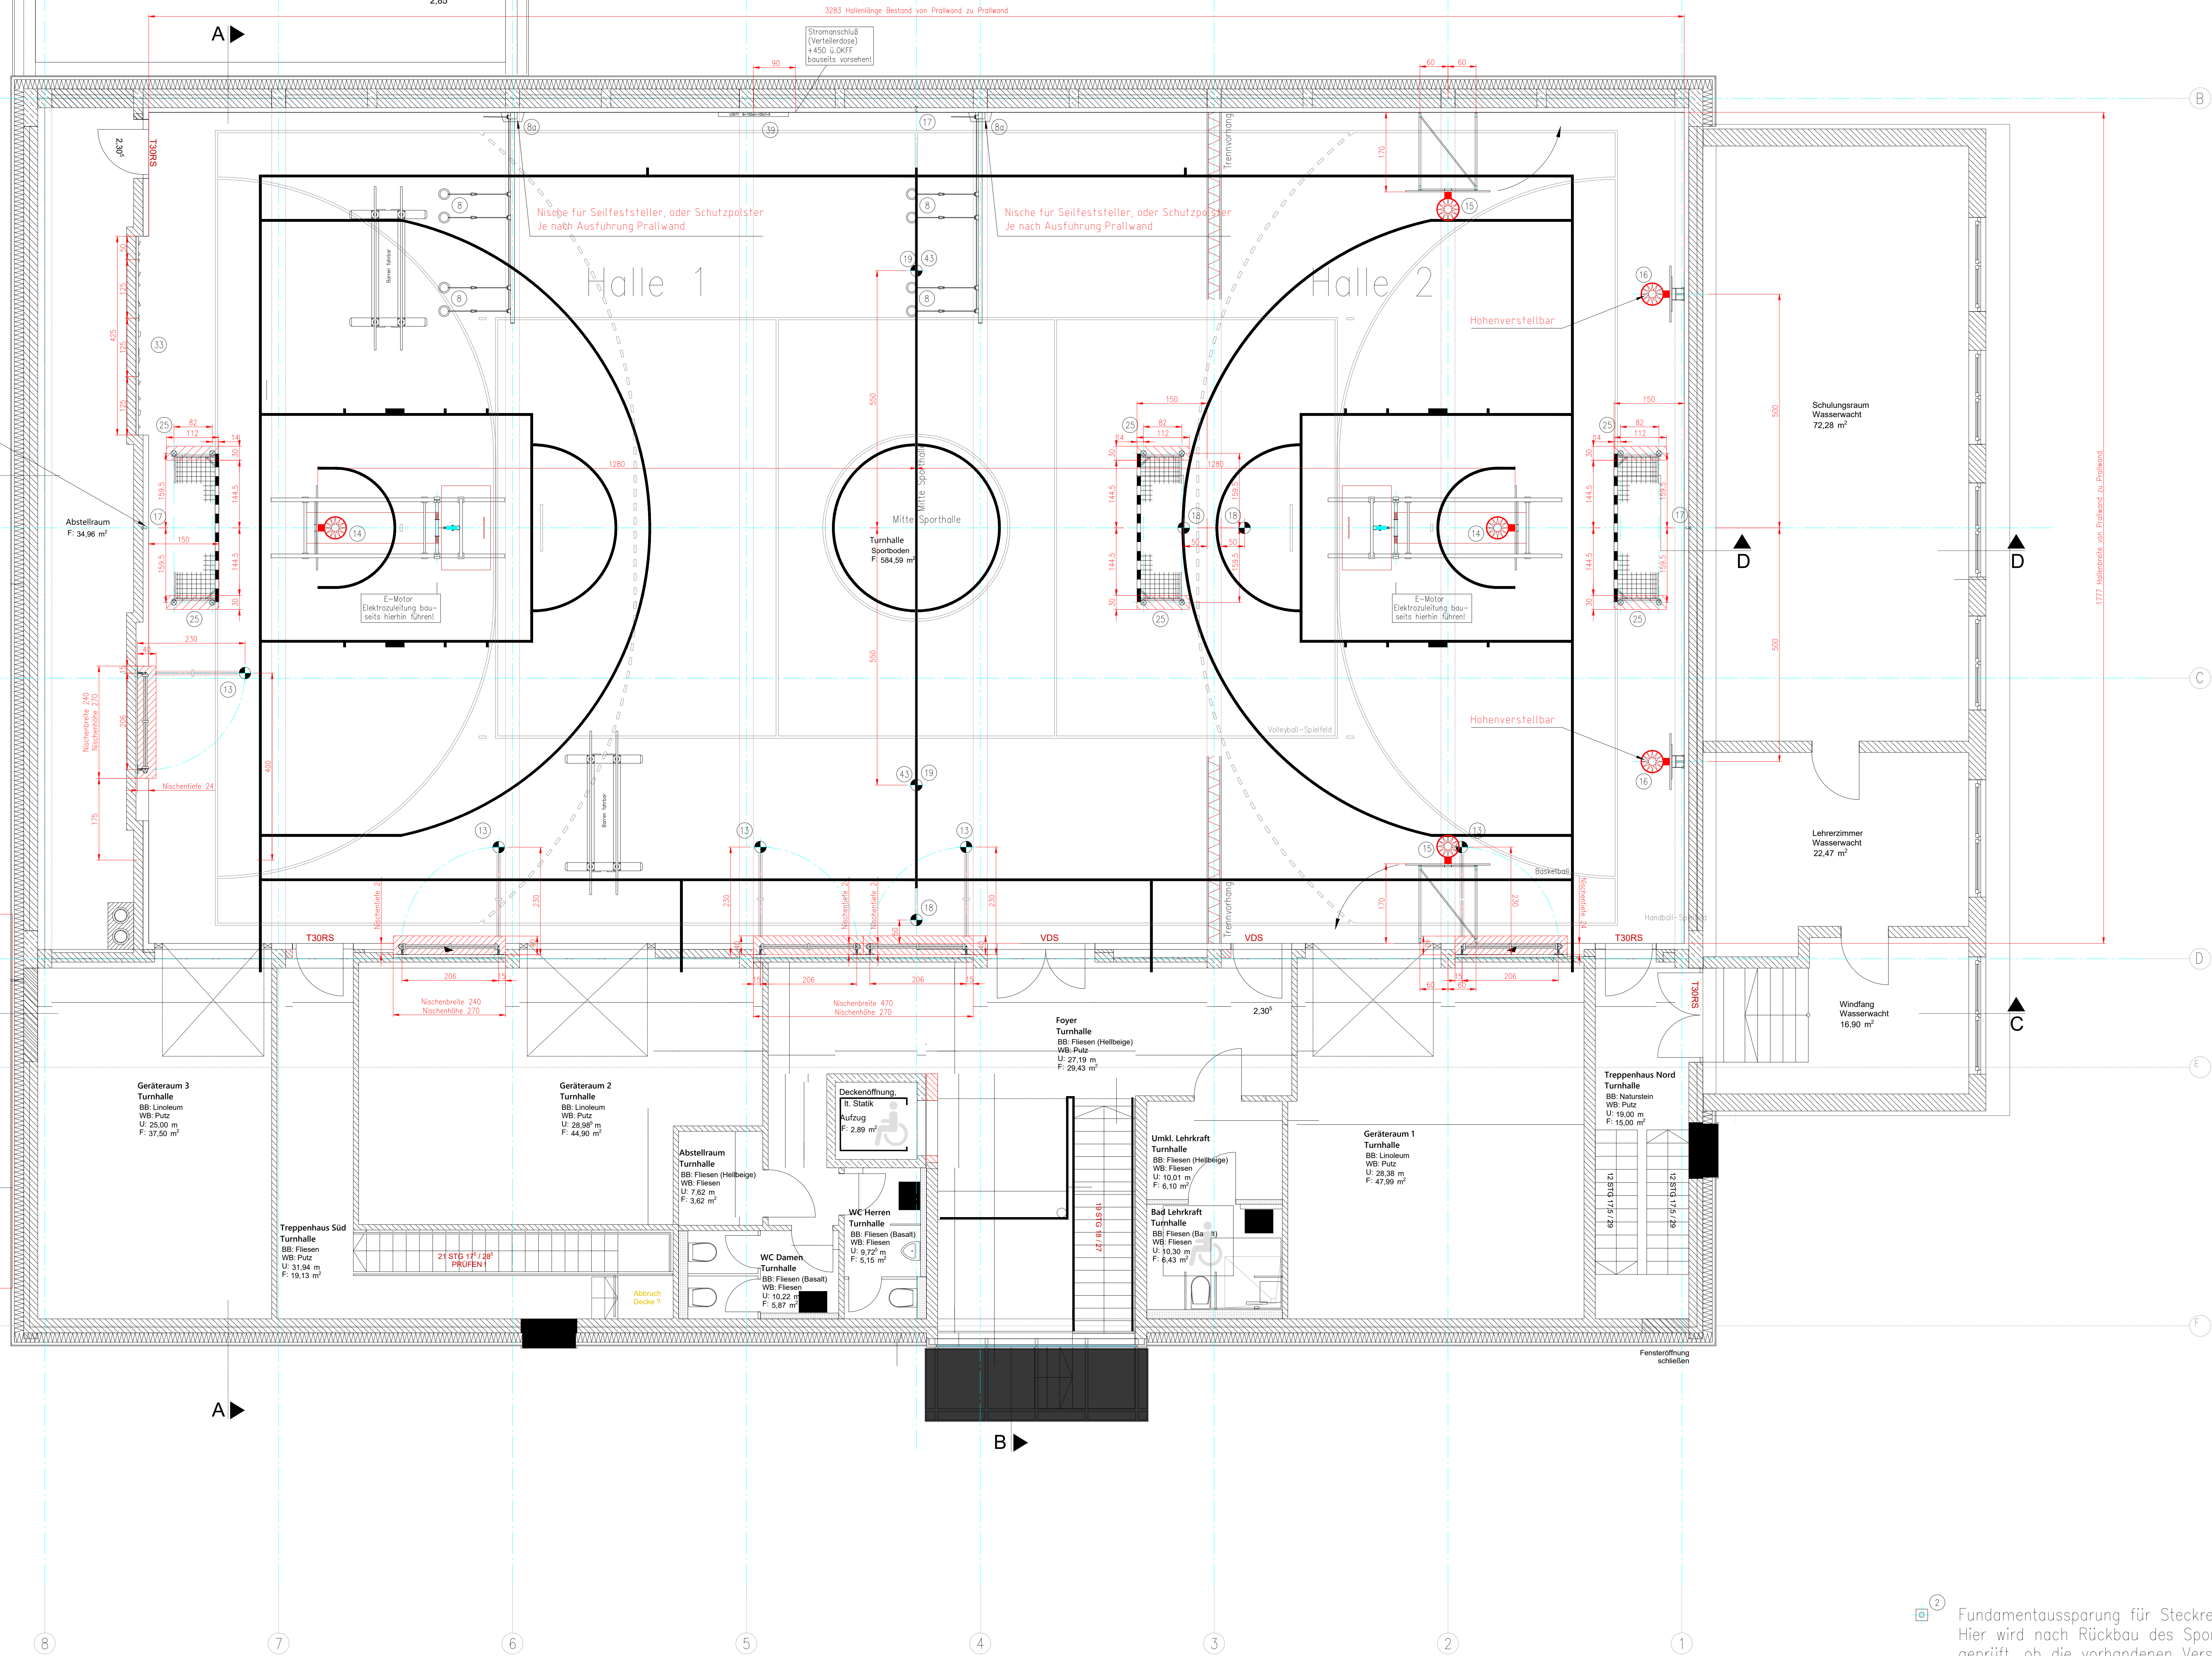
Hier wenn möglich Klappe in der Prallwand, sonst werden Sicherheitsabweiser benötigt.
Position wird nach Planung Prallwand geklärt.

② Fundamentaussparung für Steckreck.
Hier wird nach Rückbau des Sportbodens geprüft, ob die vorhandenen Versenkreckaussparungen verwendet werden können, oder ob neue Positionen hergestellt werden sollen.
